DG Flugzeugbau GmbH 76646 Bruchsal

Technische Mitteilung Nr. LS10-02

Gegenstand : Wölbklappenhandhebel. Handbuchrevisionen

Betroffen Muster: LS10

Verriegelungsplatte von Teil 9St9

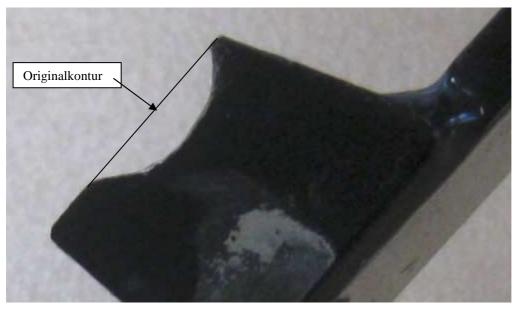
: 1. Die am Wölbklappengriff 9St9 angeschweißte Verriegelungsplatte, die in die Wölbklappenrastenkulisse 9St10 eingreift, ist bei einigen LS10 sehr schnell verschlissen, siehe Foto auf der nächsten Seite.

Die Platte aus einem noch härteren Material zu machen, wäre die falsche Lösung, da dann die Wölbklappenrastenkulisse (nicht demontierbar) abgenutzt würde.

Deshalb wurde eine Änderung mit einer geschraubten Platte aus Messing entwickelt. Diese Platte kann, wenn verschlissen, leicht ausgetauscht werden (Teil Nr. 9St9/6).

- : 1. a) Die am Wölbklappengriff 9St9 angeschweißte Verriegelungsplatte vor dem nächsten Flug und bei jeder jährlichen Kontrolle inspizieren.
 - b) Wenn der Verschleiß ähnlich, wie auf dem Foto auf der nächsten Seite ist, so muss der Wölbklappengriff ausgebaut und zur Modifikation an DG Flugzeugbau geschickt werden. Das modifizierte oder ein neues Teil einbauen.
 - c) Die Verrieglungsplatte 9St9/6 bei jeder j\u00e4hrlichen Kontrolle kontrollieren und falls n\u00f6tig, austauschen. Die Verrieglungsplatte wird mit 2 Schrauben M4x10 DIN933-8.8 BIC an 9St9 verschraubt, die Schrauben sind mit Loctite 243 zu sichern.
 - 2. Handbuchrevision: Austausch der folgenden Handbuchseiten gegen neue Seiten mit Ausgabe Dezember 2011 gekennzeichnet mit TM LS10-02. Die am rechten Seitenrand markierten Änderungen sind zu beachten.

Anmerkung: Wölbklappenhandhebel mit dem eingenieteten Stellkopf an DG schicken. Vor dem Ausbau den Abstand vom vorderen Ende der Stoßstange 9St19 (s. WHB Diagramm 3) bis zur Achse des Stellkopfs in 9St9 ausmessen und beim Wiedereinbau genauso einstellen. Nach dem Wiedereinbau die Wölbklappennullstellung gemäß WHB Abschnitt 1.4.2 überprüfen und falls nötig am Stellkopf nachstellen.
